Ｎｏ．855-0239

サービス部品変更のお知らせ（Ｅ形用接触器）

1. 対象サービス部品･･･E-1/7,1/4,1/2 用　巻上電磁接触器
サービスハンドブック　A-128　D-5 ページ

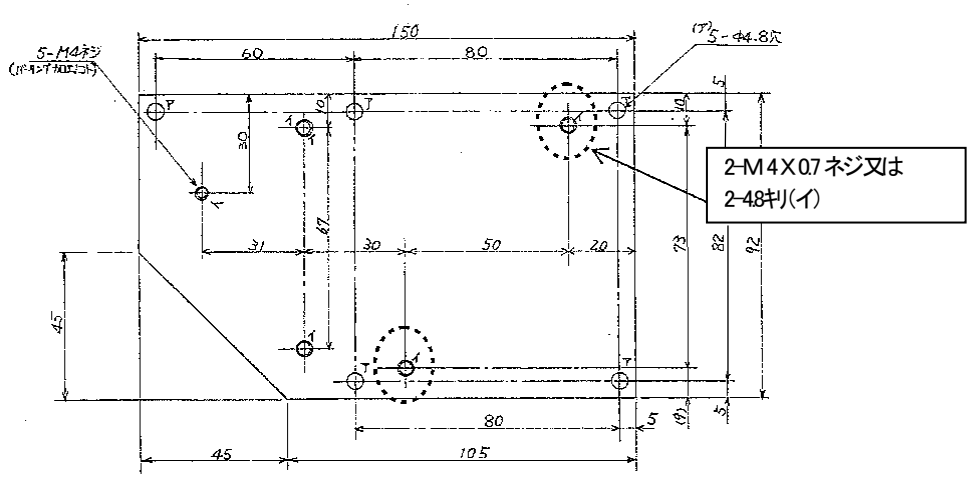
形名コード		変更点
部品名	電圧	従来品	変更後	
電磁接触器	200V 級	03G31E	03G31H	・S-UR12 から S-KR11 に変更

S-KR11 を使用する場合は、下図加工を追加し裏からナットで止めるか、バーリング加工して使用願います。（ネジサイズ　M4X0.7 ネジ）
